**OGGETTO:** [ID: 10116] Procedura di Valutazione di Impatto Ambientale ai sensi dell'art.23 del D.Lgs. n. 152/2006 relativa a realizzazione di un impianto pilota geotermico, denominato "Impianto Geotermico Pilota denominato Latera", da realizzarsi nei Comuni di Latera e Valentano (VT).

**Integrazione nota Comune di Valentano**

Osservazioni al progetto per la realizzazione dell'impianto Geotermico Pilota Denominato "Latera". Ottobre 2023

Sezione geologica da Bertrami et al.

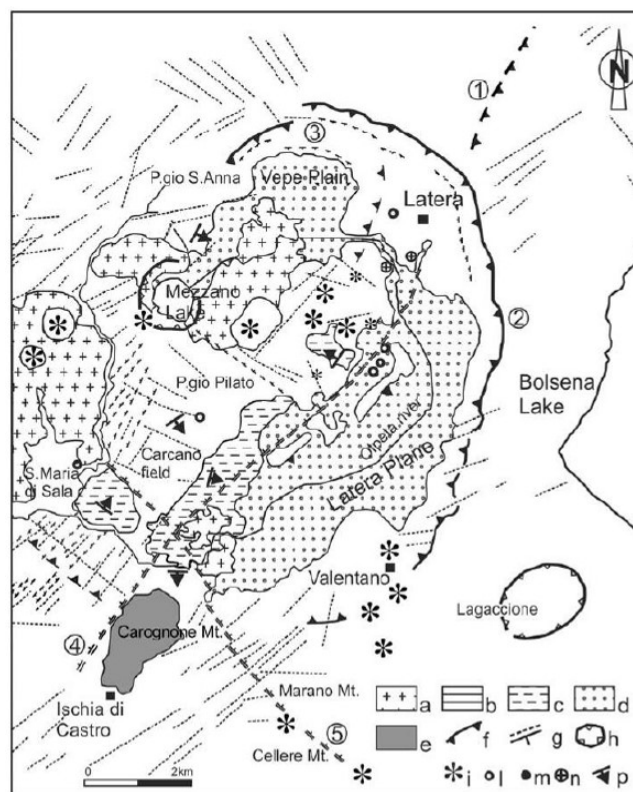
Nella porzione centrale della sezione, interessata dai pozzi ENEL denominati Latera 3 e Latera 3-D, si evince la presenza dell'alto strutturale del substrato carbonatico, costituente il serbatoio del fluido geotermico, in corrispondenza del quale si ha un estremo assottigliamento del livello del complesso flyschioide delle Liguridi. Le rocce del basamento calcareo in questa porzione di territorio risultano poste ad una profondità minore, infatti, rispetto alle zone limitrofe ed appaiono profondamente interessate da fenomeni tettonici, con stress sia compressivi che estensionali, che hanno portato alla formazione di una sinclinale fagliata da lineazioni ad alto angolo, di tipo estensionale.

In tal senso dunque è possibile ipotizzare che le linee di faglia possano rappresentare delle barriere a bassa permeabilità che generano una partizione del serbatoio geotermico, in sub-serbatoi idrogeologicamente isolati, o scarsamente comunicanti, fra loro.

In questo caso i pozzi di prelievo e reiniezione, posti a distanza di circa 1,5 Km (come le piazzole LT\_1 ed LT\_2) potrebbero andare ad interessare diversi settori del serbatoio geotermico e dunque l'ipotesi di un flusso continuo, a circuito chiuso, nel sistema, risulterebbe difficilmente realizzabile.

Stratigrafie e log termici dei pozzi Latera 3 e Latera 3D. Da Studio di Impatto Ambientale presentato. La freccia rossa ad indicare lo spessore dei Flysch nell'area in esame.

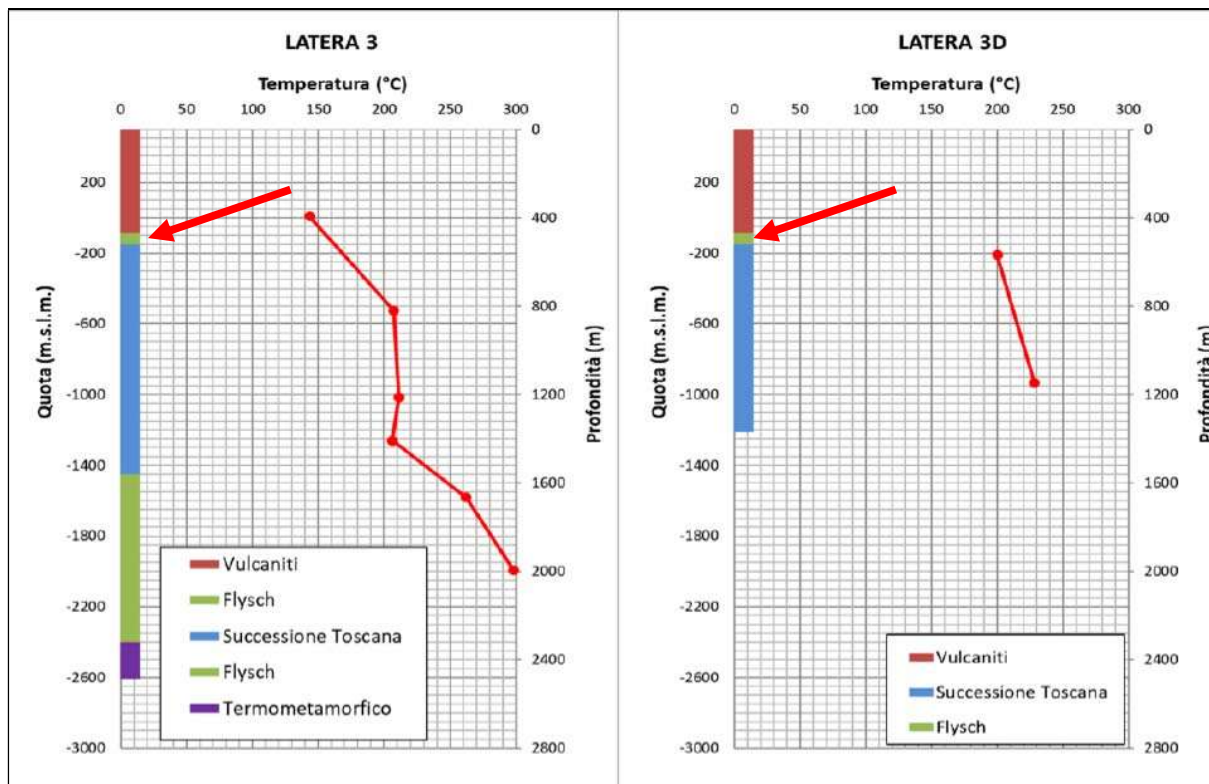
Appare dunque chiaro come, nella porzione di territorio che verrà interessata dalle perforazioni destinate al prelievo dei fluidi, tale orizzonte, che nelle aree limitrofe ha potenze di centinaia e centinaia di metri, risulti qui contraddistinto da spessori assolutamente inferiori, nell'ordine di circa 50 metri, così come riportato nel log visibile a

Tali depositi, costituiti da un alternanze di calcari marnosi, marne, arenarie ed argillocisti, ove sottoposti a stress tettonici, non mostreranno una univoca risposta duttile alla deformazione, ma, in presenza di prevalenti elementi calcarei, risponderanno con una deformazione fragile e la conseguente formazione di livelli altamente fratturati e/o lo sviluppo di lineazioni di faglia. In considerazione di questi processi, la permeabilità di tali orizzonti risulterà variabile e tutt'altro che nulla, in maggior ragione dei loro spessori localmente contenuti, consentendo la risalita di fluidi profondi in superficie. Ad ulteriore conferma di tale possibilità, già nelle condizioni di equilibrio, quali quelle attuali, lo stesso studio di impatto ambientale, a pagina 52, cita la presenza di sorgenti termali, delle emanazioni gassose delle Puzzolaie ed i fenomeni di alterazione idrotermale della ex miniera di zolfo, confermando la presenza di vie preferenziali di risalita dei fluidi geotermali in superficie.

In sostanza si ritiene che, considerare il complesso flyschioide come l'orizzonte acquiclude dell'acquifero superficiale ospitato nelle vulcaniti, capace di isolare totalmente lo stesso dalle contaminazioni dei fluidi termali presenti nel serbatoio calcareo, sia forse una assunzione non troppo rappresentativa del reale modello geologico dell'area. La capacità del livello flyschioide di isolare i due acquiferi (dolce e geotermale) è stata analizzata anche in recenti studi condotti nei sistemi termali provinciali, quale quello di Viterbo e largamente trattata nello "Studio su ipotesi operative di utilizzo delle risorse idriche del sistema idrotermale dell'area viterbese e programmazione dei relativi metodi", redatto da Piscopo et al. nel 2016. In questo è riportato il modello di circolazione e risalita delle acque termali che, proprio attraverso i livelli fratturati e fagliati all'interno del complesso dei flysch, dal serbatoio calcareo risalgono in superficie fino alle storiche emergenze presenti nel territorio, risultando dunque capaci quindi di by-passare sia i livelli delle liguridi, che degli orizzonti argillificati presenti alla base del complesso delle vulcaniti.

Schema dei pozzi produttivo (sx) e reiniettivo (dx)

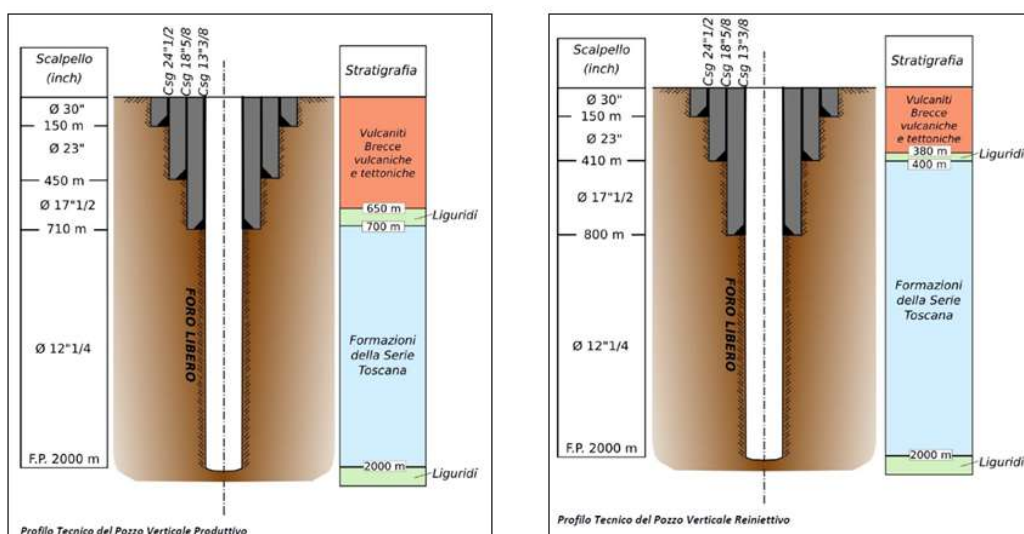
La perforazione dei pozzi in progetto può dunque costituire una ulteriore via di risalita preferenziale dei fluidi profondi. Il progetto delle opere prevede l'utilizzo di diametri di perforazione decrescenti che consentono la messa in opera di rivestimenti (casing), i quali permettono di cementare le pareti di scavo isolandole idrogeologicamente. La parte terminale del foro, immediatamente al di sotto del livello dei flysch, così come da schemi progettuali riportati a pag. 55 del Progetto definitivo e di seguito riportati, risulta però priva di rivestimento.

In considerazione di quanto sopra descritto le acque del serbatoio geotermico risulteranno a contatto con le pareti nude di scavo, alterate e fratturate nei primi metri di spessore dello scavo, proprio in ragione delle lavorazioni di perforazione condotte e dovranno essere limitate nella loro risalita esclusivamente dallo spessore di circa 50 metri di depositi flyschiodi delle liguridi, anch'esse oggetto di stress tettonico e pertanto potenzialmente fagliate e fratturate.

Quanto sopra descritto è chiaramente volto a sottolineare la possibilità che le perforazioni in oggetto possano incrementare il grado di fratturazione nei livelli a medio-bassa permeabilità, turbando l'equilibrio ad oggi presente, nel quale le comunicazioni fra i due acquiferi, dolce e geotermale, sono limitate. **Le ulteriori risalite incontrollate di fluidi termali all'interno dell'acquifero vulcanico potrebbero modificare fortemente il chimismo delle acque**, con incrementi significativi di parametri quali l'arsenico che, come noto, rappresenta una criticità largamente diffusa nella provincia viterbese. L'elevata concentrazione di tale elemento infatti rappresenta un notevole problema alla potabilità delle acque, già nelle condizioni attuali, nelle quali, non senza difficoltà, si sta operando per abbatterlo. Un incremento ulteriore e significativo del suddetto semimetallo porterebbe all'inutilizzo delle acque per l'uso potabile, creando chiaramente un problema di largo interesse. Questo ovviamente rappresenta il focus principale in termini di pericolosità, ma la contaminazione delle suddette acque, ricchissime di Sali e di elementi potenzialmente pericolosi, quali il litio, potrebbe modificare la natura delle acque attualmente utilizzate in agricoltura, rendendole inutilizzabili agli scopi in questione e veicolando nel reticolo idrografico superficiale una potenziale contaminazione che quindi si potrebbe diffondere dai corsi d'acqua e dalle sorgenti.

Modellazione della concentrazione di H<sub>2</sub>S oraria in relazione alla distanza dal punto di emissione

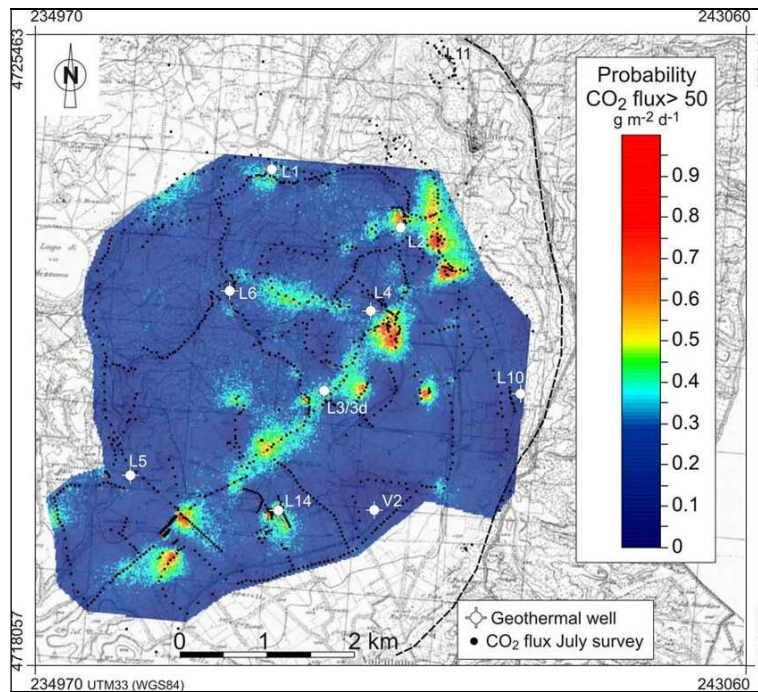
L'analisi delle concentrazioni di emissione orarie, definite dal modello, vengono riportate ad una media giornaliera, mediante valutazioni suggerite dai protocolli EPA riportati nel documento, in cui viene indicato un parametro moltiplicativo pari a  $0,4 \pm 0,2$ .

Nello studio di impatto si adotta un valore di 0,4 che riporta l'emissione giornaliera a valori inferiori ai 150 µg/mc, che rappresenta la soglia di riferimento WHO (World Health Organization). Tale valore però potrebbe apparire sottostimato ove si considerasse un coefficiente cautelativo pari a 0,6, come plausibilmente suggerito: ne risulterebbe infatti un valore superiore alla soglia di riferimento di 150 µg/mc, per un areale superiore a 1000 metri di distanza rispetto al punto di emissione, considerando il valore orario di 260 µg/mc riportato nel grafico soprastante.

Mappa di probabilità di flusso di CO<sub>2</sub> superiore a 50 g\*m<sup>2</sup>\*d<sup>1</sup>

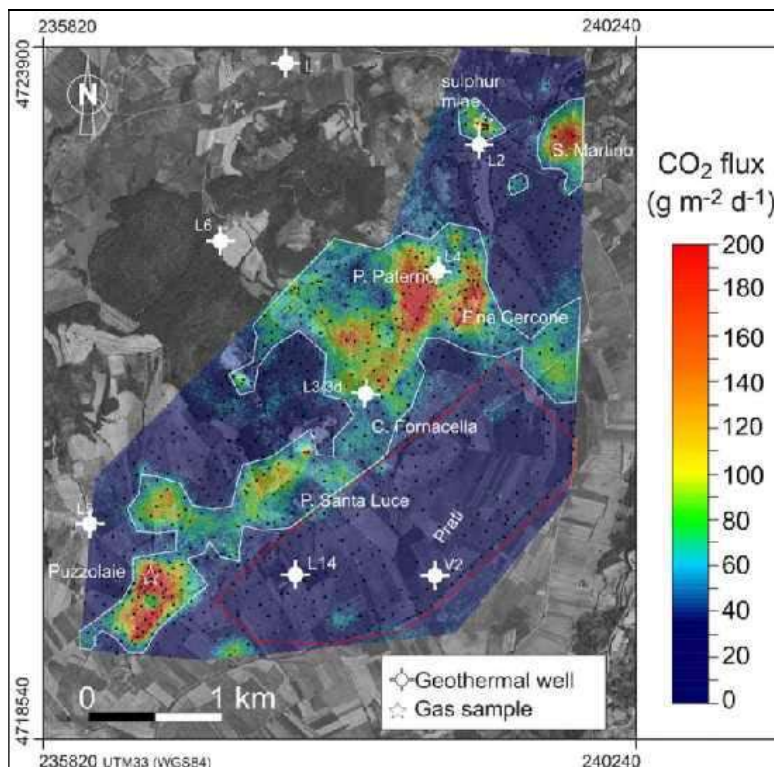
In ulteriore analisi, sempre nell'ambito delle emissioni atmosfera si riporta come recenti studi condotti nella zona (Chiocchini et al. 2007), volti a comprendere la potenzialità delle misure di degassamento nel suolo della CO<sub>2</sub>, nell'ambito di valutazioni sulle potenziali dei sistemi geotermici profondi, abbiano messo in luce come l'area risulti interessata da elevati valori di emissioni, calcolate in 350 t/giorno in un'areale di circa 3,1 Km<sup>2</sup>. Le emissioni maggiori si allineano prevalentemente lungo l'asse della principale faglia che interessa la

zona e lungo altre linee di frattura secondaria, mostrando, ancora una volta, come la risalita di fluidi, in questo caso di gas, sia fenomeno tutt'altro che secondario.

Le simulazioni sopra descritte dunque non risulterebbero eseguite per quanto concerne le emissioni di CO<sub>2</sub>, ben superiori a quelle di H<sub>2</sub>S (98.5% contro 1,5%), emesse in un territorio che risulta già per sua natura interessato da tali emissioni, come sopra descritto. Il processo di produzione nelle centrali di tipo "flash", come riportato nel Progetto Definitivo, libera la CO<sub>2</sub> naturalmente disciolta nelle acque.

Figura 2.2.2.1.a Estratto Carta Idro-Geo-Termica regionale utilizzo risorsa alta-media e bassa entalpia

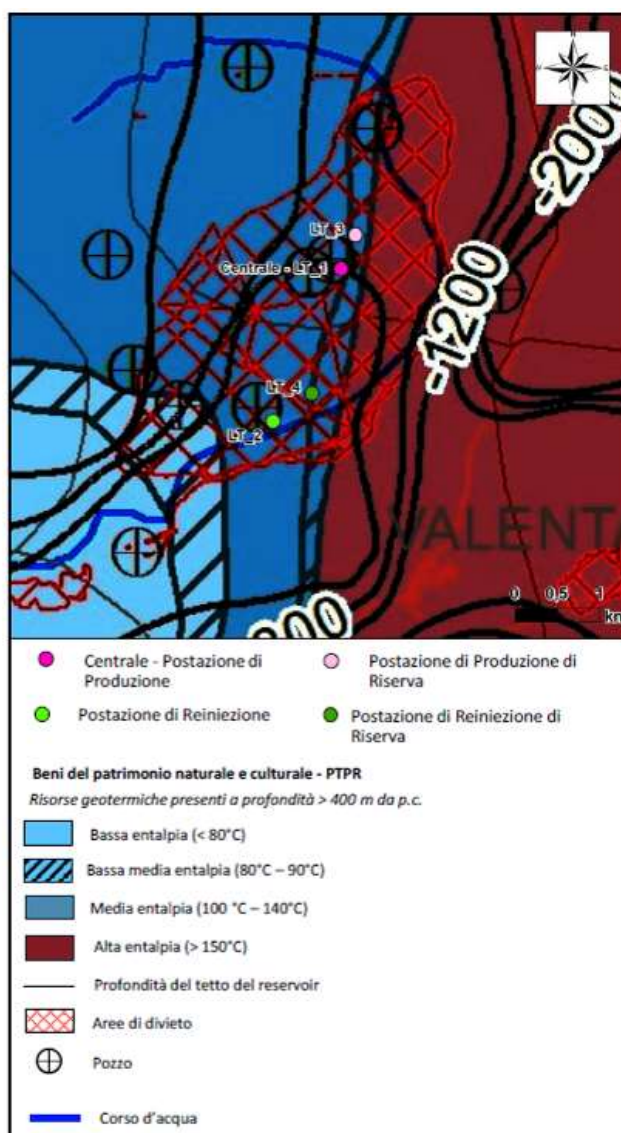
Le aree interessate dal progetto ricadono però, al contempo, in quelle zone gravate da divieto, ossia in quelle zone interessate da divieti e vincoli così come descritto all'art.6 della suddetta Legge.

Nello Studio di Impatto Ambientale presentato, si legge invece come al comma 4 dell'art. 6 della L.R. 3/2016 sia indicata la seguente prescrizione: "É vietata l'istallazione di impianti geotermici che implicano la realizzazione di pozzi in tutte le zone delle Regione dove si riscontra la presenza di gas radon con livelli superiori a 300 Bq/m<sup>3</sup>".

Tale difformità porta a considerare come sia stato valutato solo il radon fra i gas endogeni nocivi, escludendo il più ampio spettro dei gas ricompreso invece nella dicitura dell'articolo sopra riportato, entro il quale si possono chiaramente ascrivere l'acido solfidrico e l'anidride carbonica sopra trattati.
